ECE/TRANS/WP.29/GRPE/55  
21 February 2008

**ДОКЛАД РАБОЧЕЙ ГРУППЫ ПО ПРОБЛЕМАМ ЭНЕРГИИ И ЗАГРЯЗНЕНИЯ  
ОКРУЖАЮЩЕЙ СРЕДЫ О РАБОТЕ ЕЕ ПЯТЬДЕСЯТ ПЯТОЙ СЕССИИ  
(Женева, 15–18 января 2008 года)**

#### ПРИНЯТЫЕ ПОПРАВКИ К ДОКУМЕНТУ ECE/TRANS/WP.29/GRPE/2007/8/Rev.1 (Правила № 83, см. пункт 20 настоящего доклада)

"Рис. 6: Система разбавления потока с использованием насоса с объемным регулированием

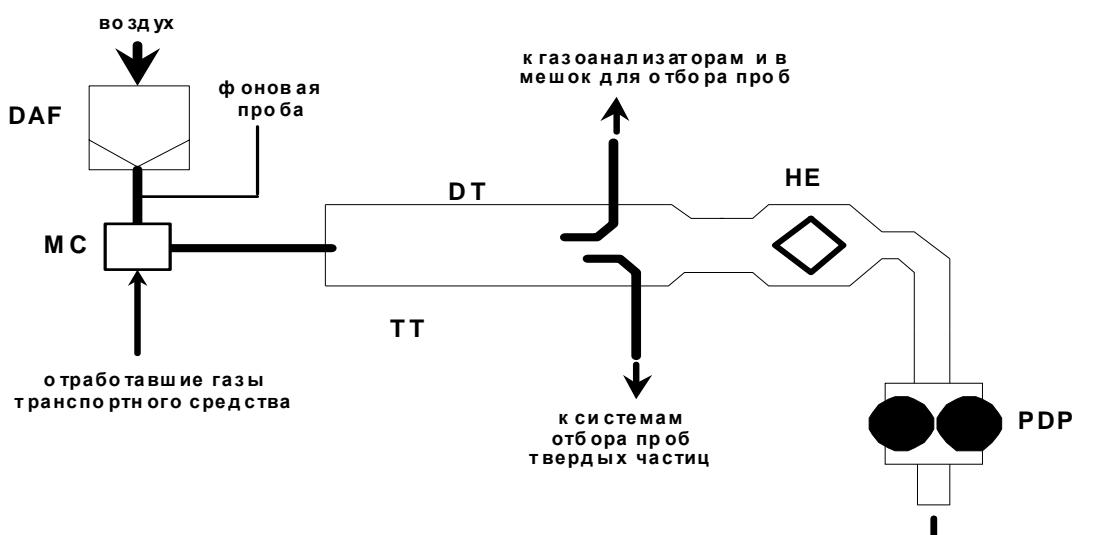
Добавление 2, пункт 1.4.1, рис. 6, изменить следующим образом:

Система полного разбавления потока с использованием насоса с объемным регулированием
